BPW OTOMOTİV A.Ş. TÜRKİYE

BPW HABERLERİ

01.07.2015

ECO Plus 3 serisi başladı:

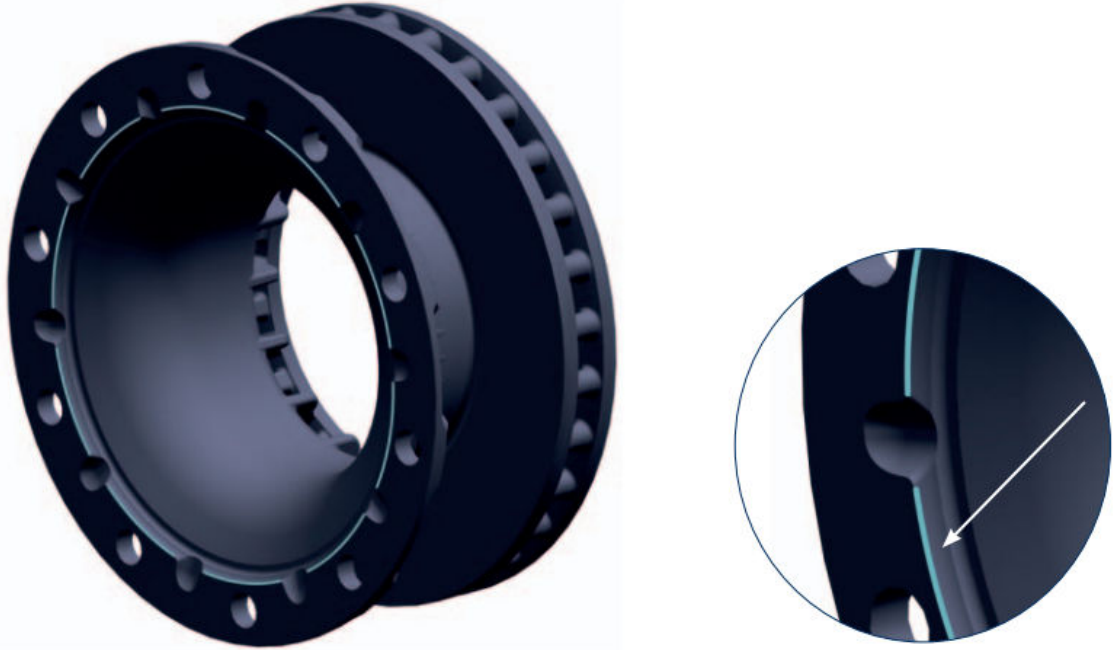
Önemli! Lütfen ECO Plus 3 ile birlikte gelecek teknik değişiklikleri dikkate alınız!

> Tüm ECO Plus 3 akslarda sensör çemberi tek tiptir, 90 dişlidir. Ayrıca tüm bu poyraların üzerinde çember bulunur böylece, sensör varsa kullanıma hazırdır. Bu nedenle, EBS parametreleri akstaki çember dişli sayısına uygun yüklenmelidir.

> Bijon somunları 93 mm ölçüsündedir. 2012'de ECO Air COMPACT'lı akslarda verilmeye başlandığı gibi tüm ECO Plus 3 akslar bu bijonlar ile gelecektir.

> Yeni ECOMETER: Hubodometreler de değişiklik olmuştur.

> Yedek parça açısından ECO Plus 2 ile ECO Plus 3 poyra bileşenleri birbirine uyumlu değildir. Bu nedenle ECO Plus 2 poyra yedek parçaları tedarik edilmeye devam edilecektir.

> ECO Plus 3 ile fren diski de değişmiştir. Kod numarası ve geometrisi değişmiştir. Eski fren diskleri her zaman 120 ofsetli ECO Plus 3 poyralara ideal şekilde oturamamaktadır. Bu nedenle, poyraya temas eden yüzeyi pahlıdır. Yeni diskler eski akslara monte edilebilir ancak, eski diskler ECO Plus 3 akslara monte edilmemelidir.

> Teknik açıdan ECO Plus 2 ve ECO Plus 3 aksların aynı treylerde kullanılması mümkündür. Ancak, bunun istenmemesi durumunda stok yönetimi ile eşleme yapılmalıdır.
